### Šroubové spojení kotouče INTEGRAL série SAF BI: přechod na DELTAPROTEKT

SAF-HOLLAND v rámci své kontinuální optimalizace produktů přechází s okamžitou platností u šroubového spojení brzdových kotoučů INTEGRAL pro **sérii SAF BI** na povrchovou úpravu DELTAPROTEKT bez chrómu VI.

#### **Brzda INTEGRAL série SAF BI se šrouby s povrchovou úpravou DELTAPROTEKT**

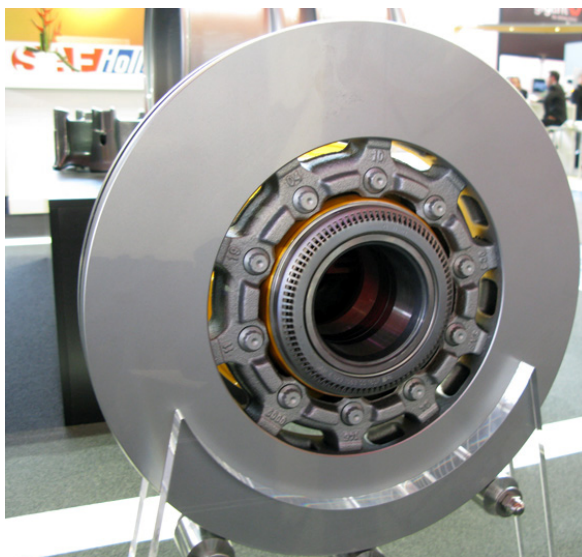
Výhodou této nové povrchové úpravy (kromě toho, že neobsahuje žádný chróm VI) je výrazně zlepšená antikorozní ochrana s 504 hodinami odolnosti proti solné mlze dle DIN 50 021 a dále dobrá teplotní odolnost.

Novou povrchovou úpravu šroubů **04 375 1005 12** lze poznat podle kvalitní stříbrné barvy (doposud matně černá barva).

Dosavadní postup utažení brzdového kotouče u série SAF BI zůstává i u nové povrchové úpravy DELTAPROTEKT beze změny: **nejdříve utáhněte momentem 30 Nm** přes střed do kříže a následně dotáhněte s **úhlem otáčení 90°** přes střed do kříže (kontrolní moment: 130 Nm). Objednací číslo šroubů velikosti M12x1.5x75 zůstává rovněž beze změny: **04 375 1005 12**.

Dbejte prosím na to, že i nadále je v rámci výměny brzdového kotouče nutno kompletně vyměnit i šrouby **04 375 1005 12**. Použité šrouby se, tak jako doposud, **již nesmí** znovu používat.
